Stockholms framtida avloppsrening – MB 3980-15 Inlagor November 2016

PM 9 Aktilaga 531 Miljöförvaltningen i Stockholm

PROMEMORIA

Ang: Aktilaga 531 Stockholms Miljöförvaltning Nämndbeslut

Figur 1.1 T.v. en principskiss på servicetunnel i SFAL med byggventilationen illustrerad. T.h. Principskiss för ett referensprojekt med plats för fyra ventilationstuber.

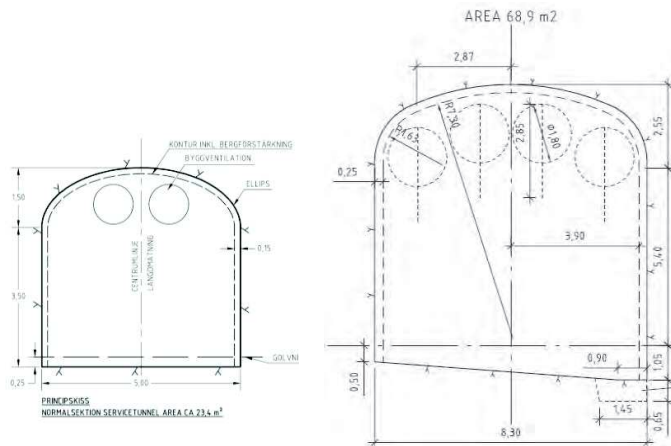
Miljöförvaltningen menar att flera referensprojekt bland annat Citybanan, Förbifart Stockholm och Norra Länken klarar att hålla riktvärden för buller i NFS 2004:15. Den tunnel som Stockholm Vatten ska anlägga har dock betydligt mindre tvärsnittsarea än dessa tunnlar. Referensprojekten är i storleksordningen 50 till 100 m² medan Stockholm Vattens tunnel är cirka 21-24 m². Servicetunnlarna som mynnar i marknivå vid påslagen har en storlek på 24 m². Figur 1.1 nedan illustrerar principskisser för projektet och referensprojekt.

Referensprojekten har på grund av tunnelns stora tvärsnittsarea möjlighet att ha större och fler ventilationstuber utan att de inkräktar på byggtrafikens trafikutrymme. Generellt kan man säga att ju minder fläktar desto högre varvtal behövs på fläkten för att klara samma luftvolym. Ett högre varvtal medför samtidigt en högre ekvivalent ljudnivå. För Stockholm Vattens tunnel rymmer inte de större tuberna eftersom tvärsnittsarean i tunneln är betydligt mindre jämfört med referensprojekten. Utöver ventilationstuber behöver även arbetsmaskiner och lastbilar få plats i tunneln.
